改善箇所説明図

基準不適合内容

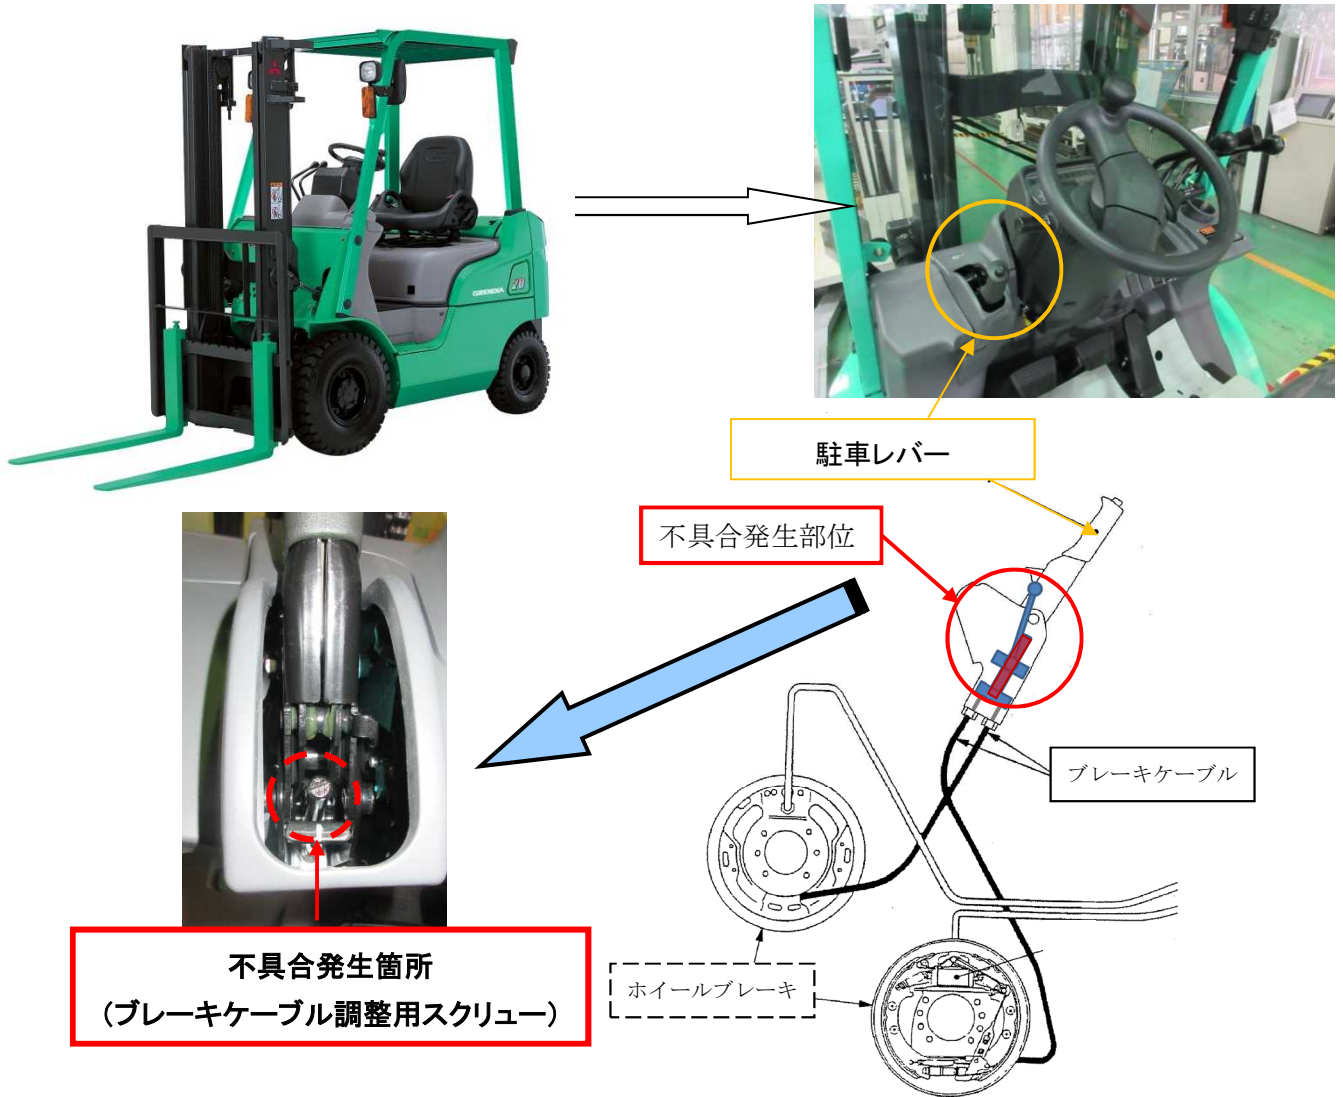
フォークリフトの駐車ブレーキにおいて、ブレーキケーブル調整用スクリューの調整が不適切なため、駐車ブレーキの制動力が不足しているものがある。そのため、保安基準第 12 条の基準に適合しないおそれがある。

全車両、ブレーキケーブル調整用スクリューを調整する。

識別：改善実施済車には、ブレーキケーブル調整用スクリューに黄色のペイントを塗布する。
